CONSULTAS LICITACIÓN N°90004981

SERVICIO DE AGUA CALIENTE Y REDUCCION DE EMISIONES CO2 EN EDIFICIO AGUSTINAS

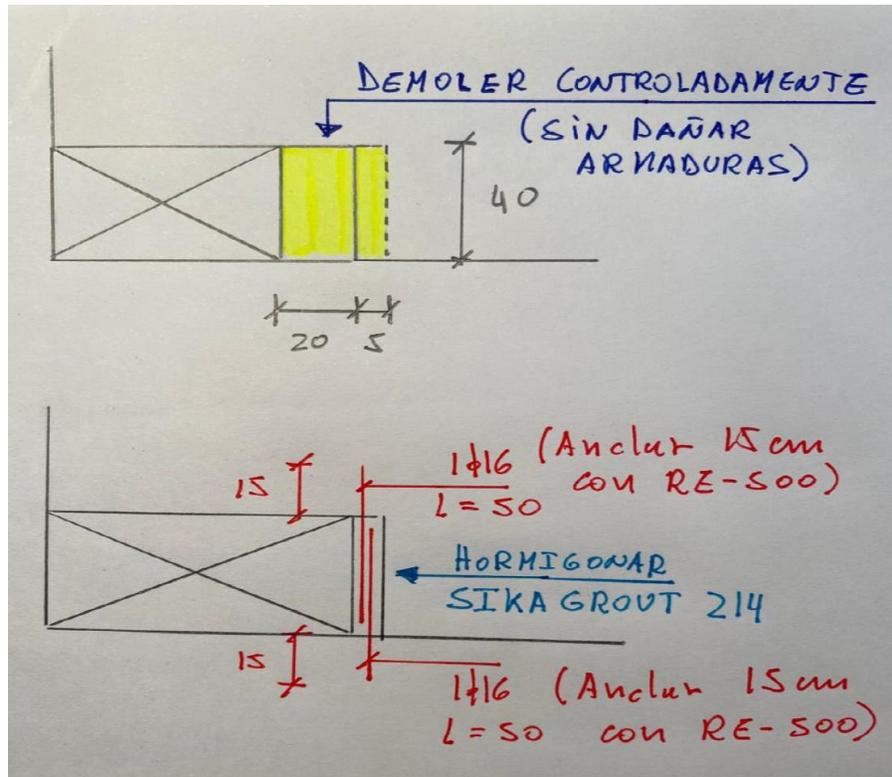
Ampliación de Pasada en Losa: Se realizará una ampliación de la pasada existente, de una dimensión de 20x40.cm con un espesor de losa de 20 cm.

- Trazar la ampliación de la pasada en la losa considerando 5 cm adicionales de profundidad.
- Demoler controladamente usando un KANGO de peso máximo 5 kg (Cincelador), sin dañar armaduras existentes.
- Limpiar y retirar restos de hormigón suelto y material contaminante.
- Anclar 1 + 1 \varnothing 16 (L=50cm) en el centro de la losa. Anclar 15 cm con RE-500 o su equivalente técnico.
- Grifar armaduras existentes alrededor de armaduras inyectadas para reconstituir la geometría de la superficie.

- Hidratar hormigón existente antes de reconstituir la superficie.
- Reconstituir la superficie hormigonando con SIKAGROUT 214 o equivalente técnico.

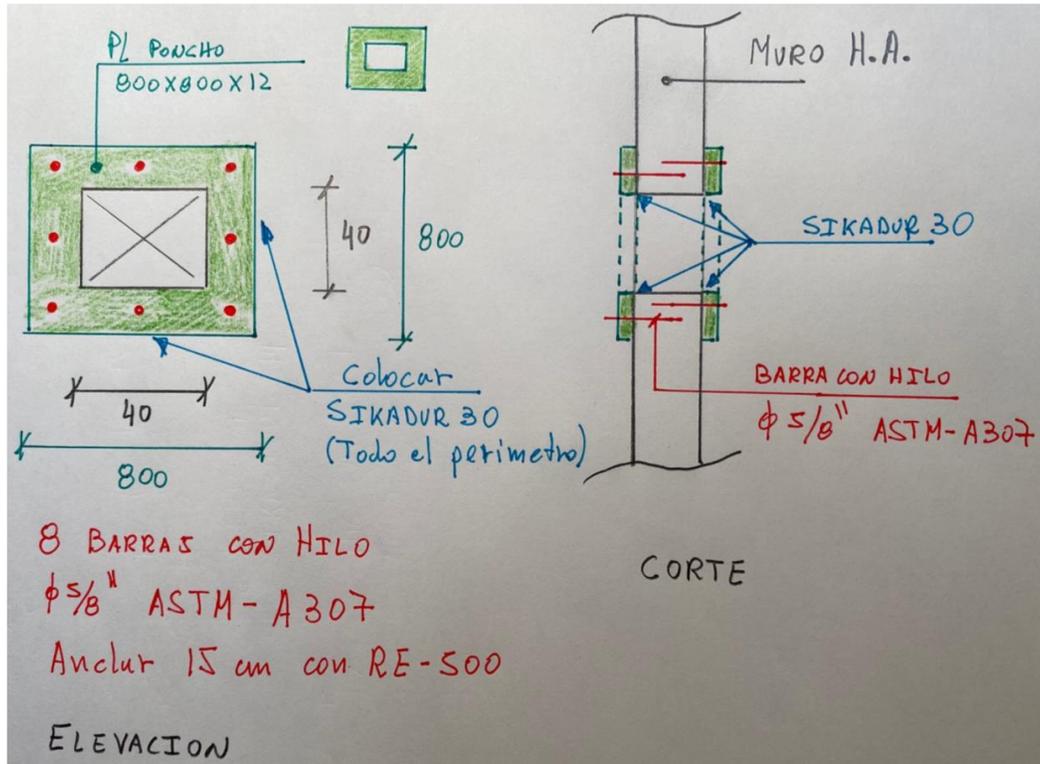
Ejecución de Pasada en Muro: Se realizará una pasada de muro de 40x40 cm con un espesor de muro de 30 cm.

- Efectuar las perforaciones de las 8 + 8 Barras con Hilo $\varnothing 5/8''$ ASTM-A307. Se sugiere perforar en sector que evite encuentro con la malla de muro. Se debe considerar que las 8 barras de un lado difieran con las 8 del otro lado, con una separación de al menos 5 cm.

- Instalar plancha de refuerzo utilizando abundante SIKADUR 30 o su equivalente técnico, en toda la superficie perimetral, de manera que este “reviente en todo el perímetro interior y exterior”.
- Instalar tuercas de cada barra con hilo en una secuencia desde arriba hacia abajo y desde un lado hacia el otro de manera de eliminar el aire y provocar una correcta adherencia.
